POWIAT ZDUŃSKOWOLSKI

Odpowiedzi na zapytania do Specyfikacji Istotnych Warunków Zamówienia (SIWZ)

Dotyczy: postępowania o udzielenie zamówienia publicznego pn. „Budowa budynku z 3 salami dydaktycznymi dla klas o profilach: hotelarskim, gastronomicznym i kolejowym wraz z I-szym wyposażeniem w Zespole Szkół w Zduńskiej Woli Karsznicach”.

Rys. Przykład połączenia belek dwuteowych

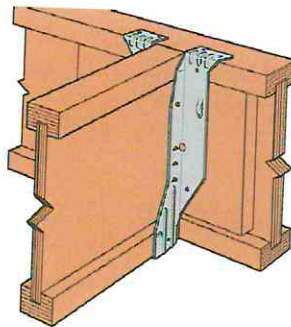
12. Według firmy zajmującej się konstrukcjami z belek STEICO, zaproponowane rozwiązanie konstrukcji dachu budynku łącznika nie przeniesie obciążeń. Prosimy o informację, czy zaproponowana konstrukcja dachu, zaprojektowana jest zgodnie z obowiązującymi normami. Prosimy o uzupełnienie projektu konstrukcji dachu budynku łącznika o szczegóły montażowe łączenia belek ze sobą.

Zaprojektowane przez projektantów rozwiązanie zadania budynku łącznika w postaci zespolonej konstrukcji płytowej na belkach drewnianych dwuteowych jest prawidłowe. Zaprojektowany ruszt ze złożonych belek dwuteowych pełni rolę dodatkowej podpory pod

płyty samonośne z rdzeniem piankowym, przez co nie musi w całości przenosić obciążeń z dachu. Należy jednak odpowiednio zespolić belki rusztu z płytami warstwowymi (wg dokumentacji dostawcy płyt lub belek rusztu).

Zaproponowany ruszt należy wykonać z elementów prefabrykowanych (np. firmy Steico), dlatego nie podano szczegółowych detali połączeń, pozostawiając to w gestii dostawcy systemu. Proponuje się jednak, jako przykład, aby połączenie belka-belka było wykonane tak na rysunku 1 (patrz też opis na rysunku K-3.1. PW dokumentacji projektowej). Dopuszcza się również zastosowanie innego układu rusztu, w tym belek podwójnych, co powinna potwierdzić dokumentacja dostawcy.

Dopuszcza się również zastosowanie innego układu rusztu, w tym belek podwójnych, co powinna potwierdzić dokumentacja dostawcy.
